ՀԱՎԵԼՎԱԾ 2

ԱՄՈՒԼՍԱՐԻ ՀԱՆՔԱՎԱՅՐԻ ՇԱՀԱԳՈՐԾՄԱՆ ԸՆԹԱՑՔՈՒՄ ՏԱՐԱԾԱՇՐՋԱՆԻ ՔԱՂՑՐԱՀԱՄ, ՀԱՆՔԱՅԻՆ ԵՎ ՍԵՎԱՆԱ ԼՃԻ ՋՐԵՐԻ ՎՐԱ ԱԶԴԵՑՈՒԹՅԱՆ ԳՆԱՀԱՏՄԱՆ ՄԱՍԻՆ

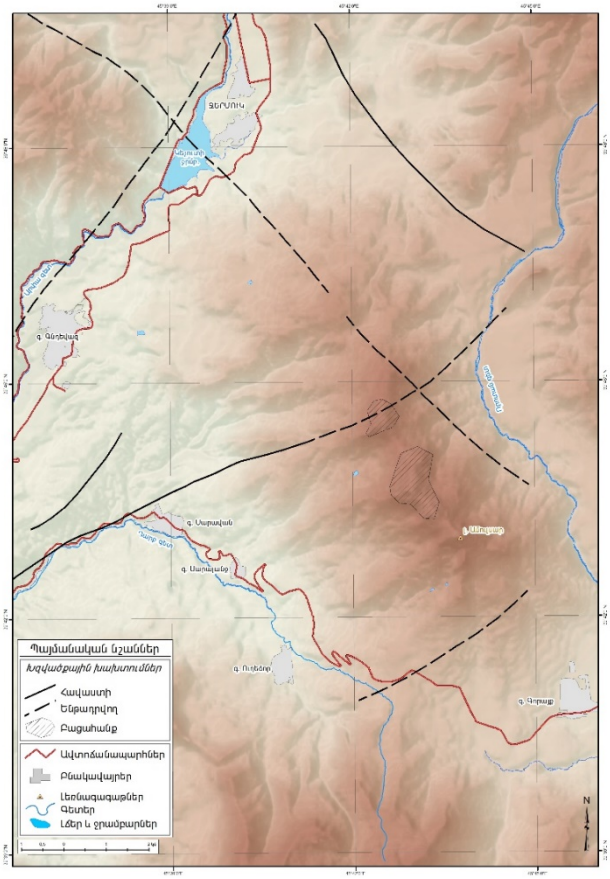
«Լիդիան Արմենիա» ՓԲ Ընկերության կողմից շրջանառության մեջ է դրվել այսպես կոչված «Ամուլսարի տեկտոնական բլոկ» հասկացությունը, դրանով փորձ է արվում ցույց տալ, որ Ամուլսարը առանձին՝ մեկուսի երկրաբանական-հիդրոերկրաբանական առանձնահատկություններով օժտված կառույց է, սակայն «Հայաստանի երկրաբանական ֆոնդեր» ՊՈԱԿ-ի արխիվներում առկա երկրաբանական քարտեզների և «Լիդիան Արմենիա» ՓԲ Ընկերության գծագրական հավելվածներում տեղադրված երկրաձևաբանական սխեմաների ուսումնասիրությունները ցույց են տալիս, որ «Ամուլսարի տեկտոնական բլոկ» կոչված կառույցի առանձնացումը հիմնավոր չէ, քանի որ խզվածքային կառույցների մի մասը ենթադրվող են (տես. նկ. http://www.geoteam.am/amulsar-project/about-the-mine.html):
